NOTA ZIENSWIJZEN BESTEMMINGSPLAN “ONTWERPBESTEMMINGSPLAN WONINGBOUW CAROLUS SIMPLEXPLEIN EN ONTWERP-OMGEVINGSVERGUNNING (COÖRDINATIE)”

Het ontwerpbestemmingsplan “Woningbouw Carolus Simplexplein” heeft samen met de ontwerp-omgevingsvergunning ZBLA2023-000722 te Netersel (Coördinatie), van 22 december 2023 tot en met 1 februari 2024 ter inzage gelegen. Gedurende de termijn van terinzagelegging zijn 4 zienswijzen ingediend, waaronder 1 reactie van wettelijk vooroverleg partners, en is duidelijk geworden dat het plan op onderdelen nog (ambtshalve) gewijzigd moet worden.

Tekening waterhuishouding Woningbouw Carolus Simplexplein d.d. 24-11-2023

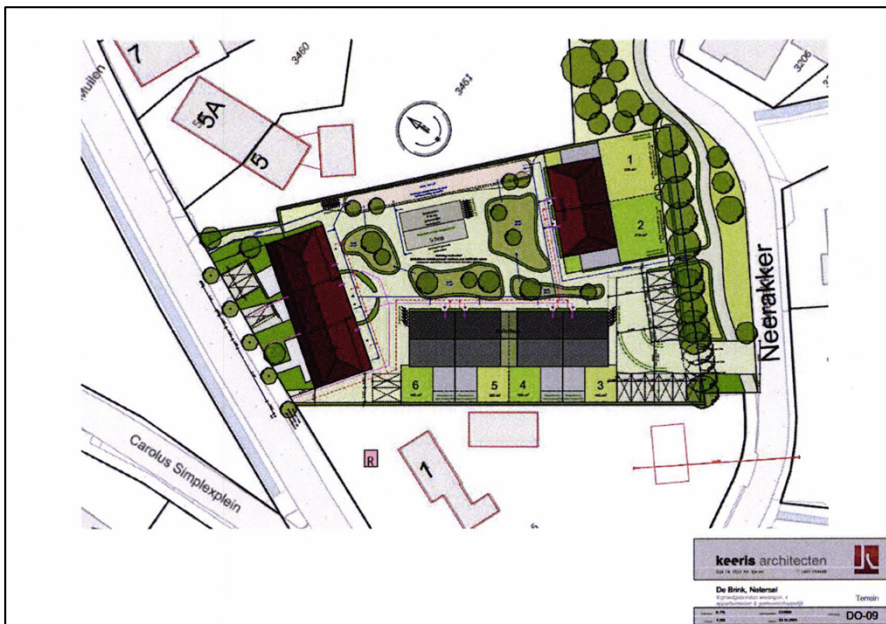
- a. Waterschap De Dommel geeft aan dat vooraf uitgebreid overleg is geweest over de waterhuishouding van het plan. Op basis van dit plan is wel de ontwerp-omgevingsvergunning aangepast, alleen niet het ontwerpbestemmingsplan. In het bestemmingsplan voldoet daarom het waterhuishoudkundige plan niet. Het is onvoldoende uitgewerkt en er ontbreken gegevens. Hiermee is het plan niet vergunbaar. Verzoek is om het ontwerpbestemmingsplan conform het op 24 november 2023 gemaakt voorstel voor de waterhuishouding aan te passen. Een tekening van dit voorstel is door het waterschap meegestuurd.
- b. *Op 30 mei 2024 ontvingen we een verzoek van indiener tot wijziging van de Nota van Zienswijzen. Het gaat om een kleine tekstuele wijziging van de Toelichting.*

- a. Het ontwerpbestemmingsplan is op basis van de vooroverlegreactie van het waterschap aangepast. Nadien zijn in de ontwerp-omgevingsvergunning wijzigingen gedaan op basis van een voorstel van 24 november 2023. Deze latere wijzigingen zijn abusievelijk niet meegenomen in het ontwerpbestemmingsplan. In de toelichting van het bestemmingsplan nemen we deze wijzigingen over inclusief de gewijzigde tekening waterhuishouding.
- b. *Met het verzoek wordt de tekst in de Toelichting aangepast naar de regelgeving uit het ten tijde van de aanvraag geldende keur. Het bouwplan is hierop getoetst en akkoord bevonden. De wijziging is alleen van toepassing voor de Toelichting van het bestemmingsplan. De Verbeelding en de Regels wijzigen niet. In de toelichting van het bestemmingsplan nemen we deze wijziging over.*

Hemelwater: Ten gevolge van de realisatie van de 11 woningen neemt het verhard oppervlak binnen het plangebied toe. De toename van het verhard oppervlak binnen het plangebied wordt geschat op ongeveer 1.619 m². *Hierbij wordt de kanttekening geplaatst dat er 1.000 m² aan paden bij komt. In het planontwerp is opgenomen dat halfverharding wordt gebruikt voor de paden. Er wordt daarom maar 50% van het oppervlakte (500 m²) van de paden meegenomen in de totale toename van verhard oppervlak. De waterberging voor de oprit/ uitrit naar de Neerakker is niet meegenomen, omdat dit buiten het bestemmingsplan valt. Deze dient door de gemeente gerealiseerd te worden in het groen tussen het plangebied en de Neerakker in.*

De toename van verhard oppervlakte bedraagt circa 1.619 m². Dit betekent dat een waterbergingsvoorziening gerealiseerd dient te worden. Er wordt voldaan aan de in de Keur opgenomen eis voor afvoer van hemelwater door verhard oppervlak, wanneer een berging van $1.619 \text{ m}^2 \times 0,06 \text{ m} \times 1 = 97,14 \text{ m}^3$ wordt gerealiseerd. De bestemming '[Groen](#)' biedt voldoende ruimte voor het realiseren van waterbergingsvoorzieningen. Rondom de woningen worden voorzieningen getroffen, zodat het hemelwater vanaf de woningen in infiltratievoorzieningen terecht komt. De *infiltratievoorzieningen* worden gerealiseerd in het gemeenschappelijk groen en de sloot aan de noordzijde van het projectplan. De wadi's en sloot zullen noodoverloopleidingen krijgen richting het regenwaterstelsel in de Neerakker en het rioolstelsel in de Carolus Simplexplein. In het bestemmingsplan is een regel opgenomen, waarmee geborgd wordt dat voldoende waterberging wordt gerealiseerd (zie artikel [9.2](#)).
